RGKIR.271.5.6.17

Działając na podstawie art. 38 ustawy z dnia 29 stycznia 2004 r. Prawo zamówień publicznych (Dz. U. z 2016 r. poz. 1020 ze zm.), Wójt Gminy Liniewo udziela odpowiedzi na postawione zapytania oraz dokonuje zmiany Specyfikacji Istotnych Warunków Zamówienia w związku z postępowaniem ogłoszonym w dniu 24.01.2017 r. w Biuletynie Zamówień Publicznych pod nr 13403 - 2017 na wykonanie zadania pn. „**Budowa sieci wodociągowej Garczyn Orle wraz z budową zbiorników retencyjnych Etap I zbiorniki retencyjne**”.

Schematyczne rozwiązanie

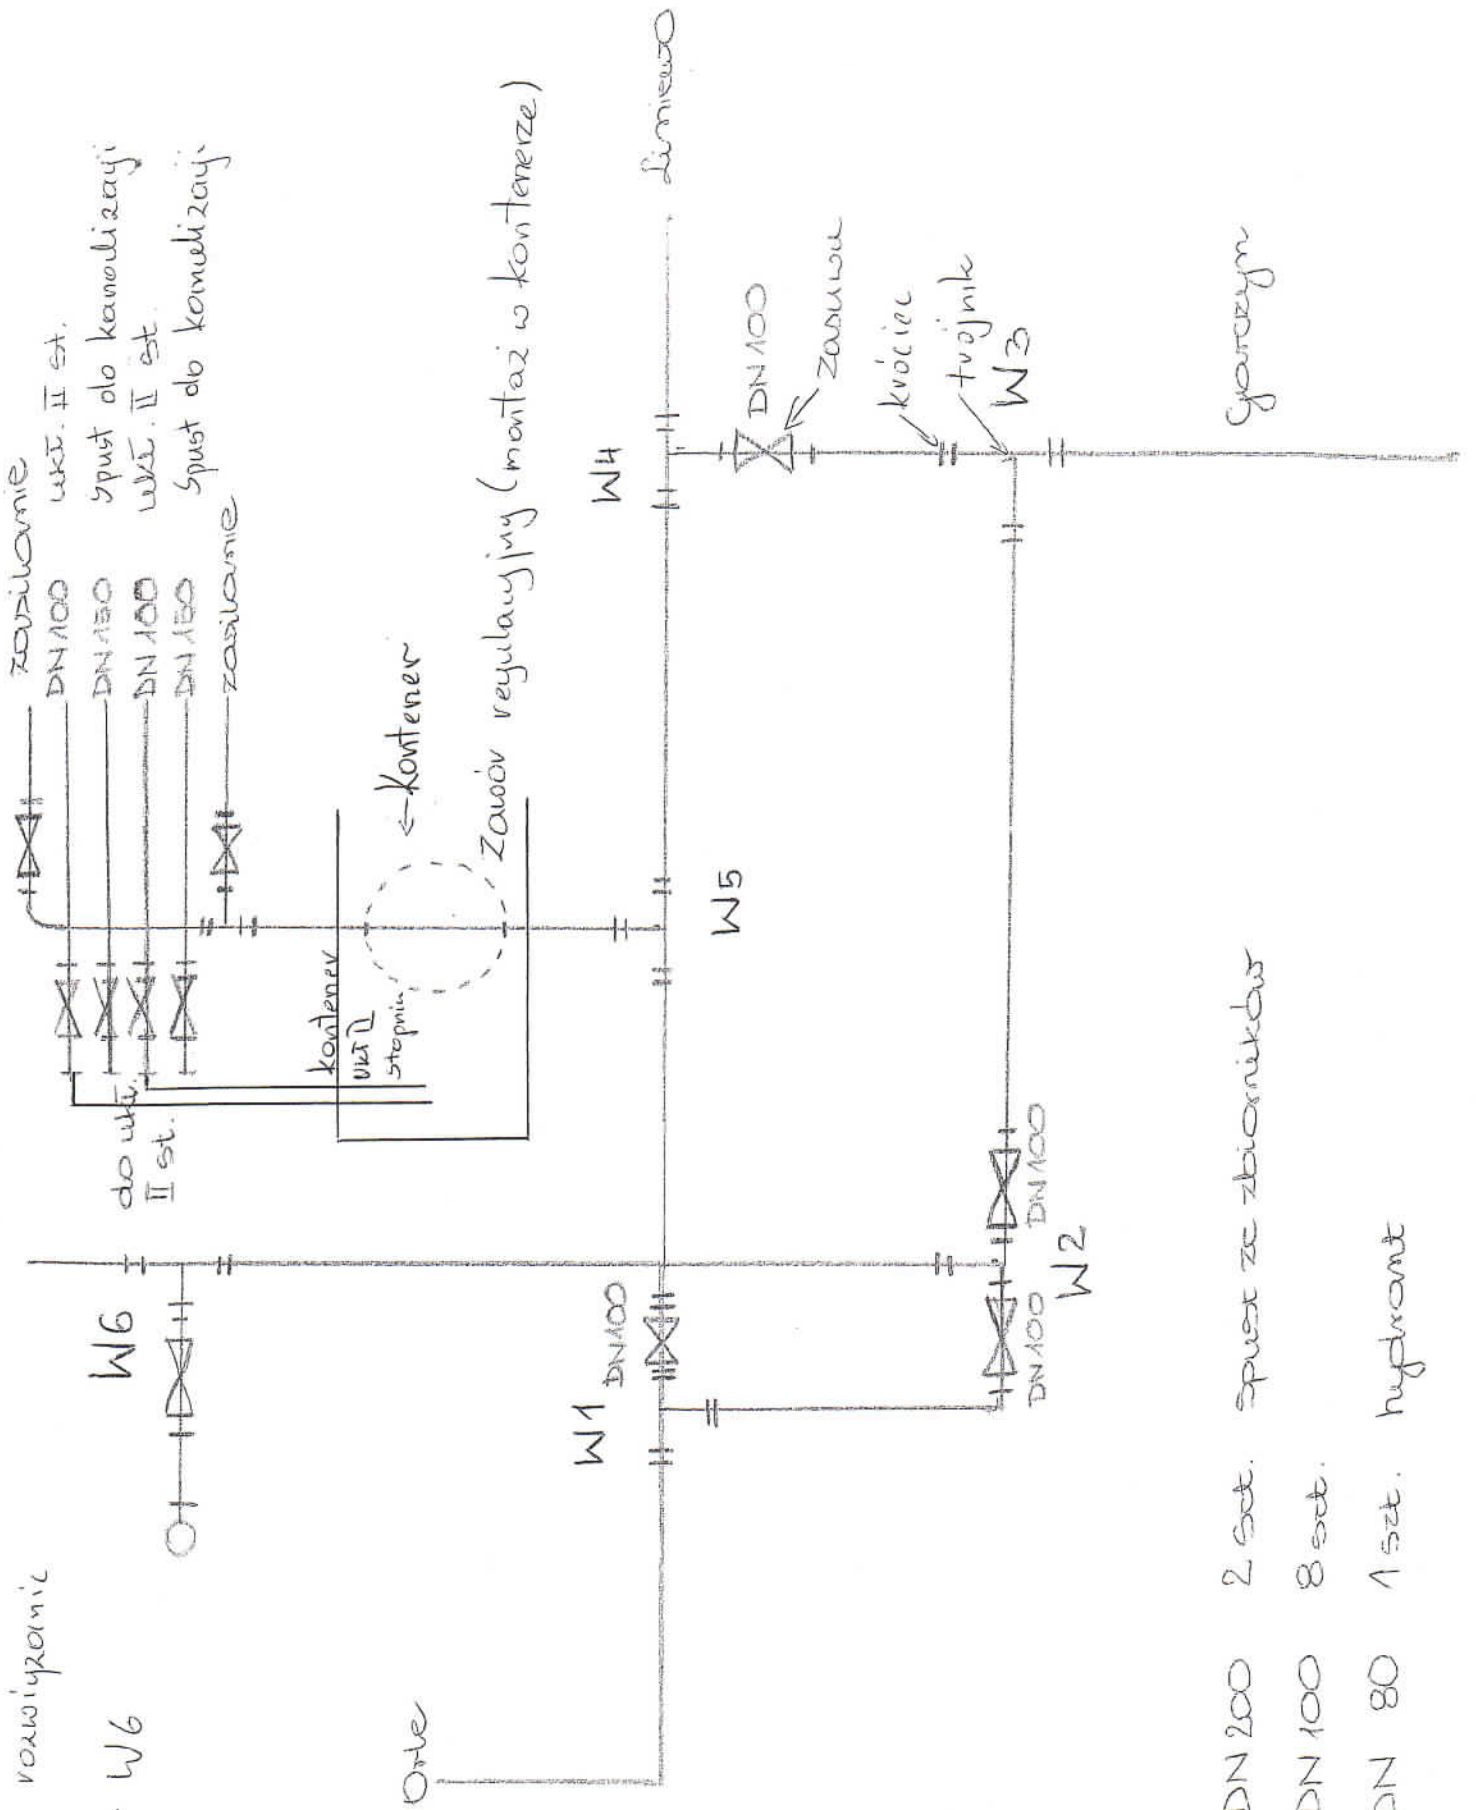
W odpowiedzi na pytanie 17 (15) napisali Państwo, że należy zanotować łącznie:

- przy zbiornikach : 2 szt. zasuw Dn 200, 4 szt. Zasuw Dn 100

- na instalacji: 4 szt. zasuw Dn 100, 1 szt zasuw Dn 80

Tymczasem z odpowiedzi na pytanie 15 i na pytanie 11 wynika, że należy zamontować:

- w węźle W1, W4 –po 1 szt. zasuwie Dn 100- łącznie 2 szt

-w węźle W2 -1 szt. zasuw Dn 100

-w węźle W5- 2 szt. zasuw Dn 100

co daje łącznie 5 szt. zasuw Dn 100

Przy realizacji zamówienia należy zamontować zasuwę w ilości określonej w odpowiedzi na pytanie 17. Przy czym zamiast zasuw Dn 200, Zamawiający dopuszcza zastosowanie zasuw Dn 150 (zgodnie z odpowiedzią na pytanie 25) W załączeniu szkic węzłów.

DN 200 2 szt. Spust ze zbiorników

DN 100 8 szt.

DN 80 1 szt. hydrant

Schemat z oznaczeniem lokalizacji zaworu

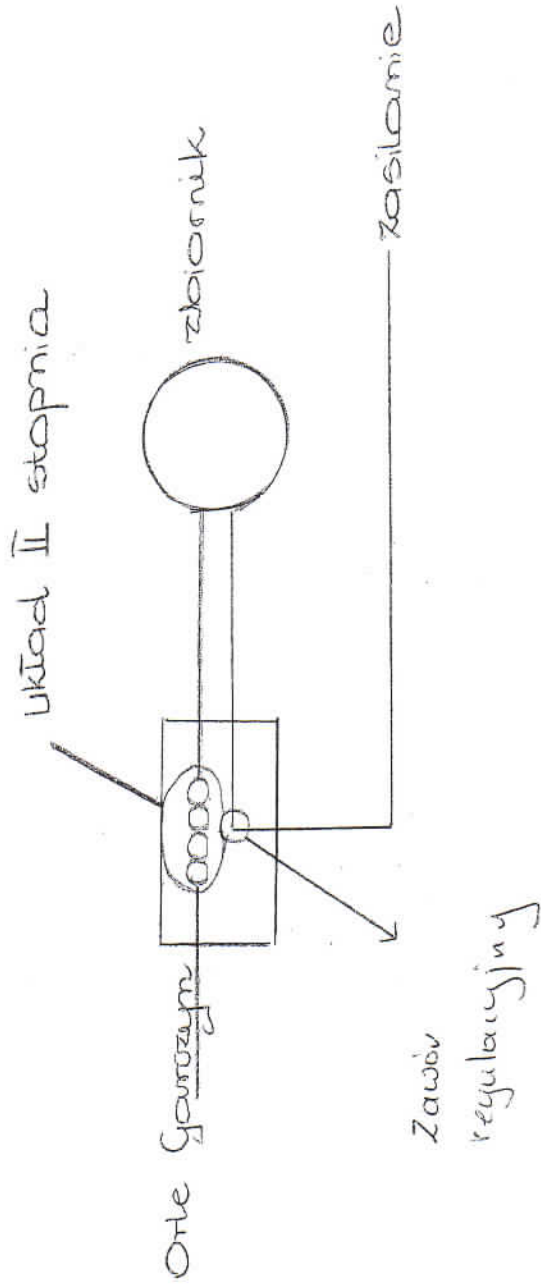
W odpowiedzi na pytanie nr 1 napisali Państwo, że zawór z siłownikiem elektrycznym należy umieścić w kontenerze lub wykonać dodatkową studzienkę. Zwracamy się o jednoznaczne wskazanie na szkicu nr 1 sposobu zasilania zbiorników w wodę.

Zamawiający w sposób jednoznaczny wyjaśnia, że zawór regulacyjny należy zlokalizować w kontenerze. Schematyczne oznaczenie miejsca lokalizacji zaworu regulacyjnego.
